改善箇所説明図

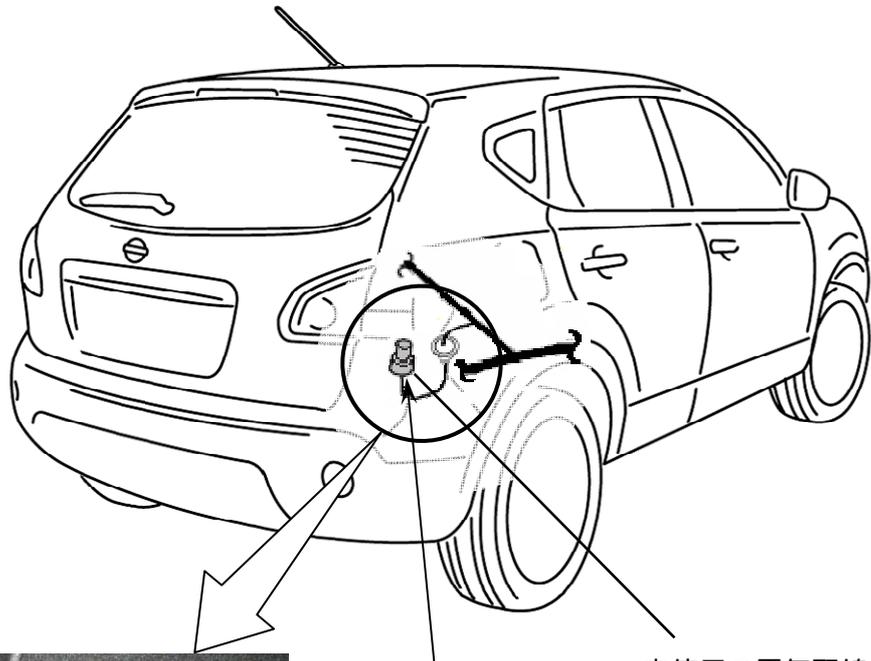
基準不適合発生箇所

自動式前照灯照射方向調節装置なし車において、未使用の電気配線コネクタの防水処理が不適切なため、当該コネクタの端子部に融雪剤を含んだ水等が付着して電流が流れることがある。そのため、走行距離計に誤った信号が伝達され、走行距離を正しく積算しないおそれがある。

改善の内容

全車両、当該電気配線のコネクタ部を切断し、防水処理する。

識別：銀色のシールをモデルナンバープレートの右横に貼り付ける。

注： は、切断及び防水処理を施す部位を示す。
